改善箇所説明図

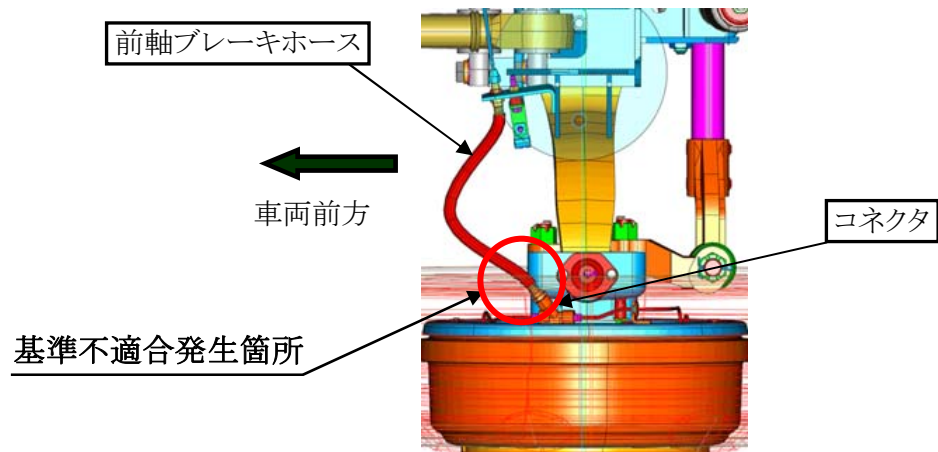
大型バスの前軸ブレーキホースの取り回しが不適切なため、転舵時に当該ホースが屈曲し、損傷するものがある。そのため、そのままの状態で使用を続けると、当該ホースからブレーキ液が漏れ、制動力が低下するおそれがある。

全車両、当該ブレーキホース及びコネクタを対策品に交換し、取り回しを変更する。

識別：コネクタ(左輪)に白色ペイントを塗布する。
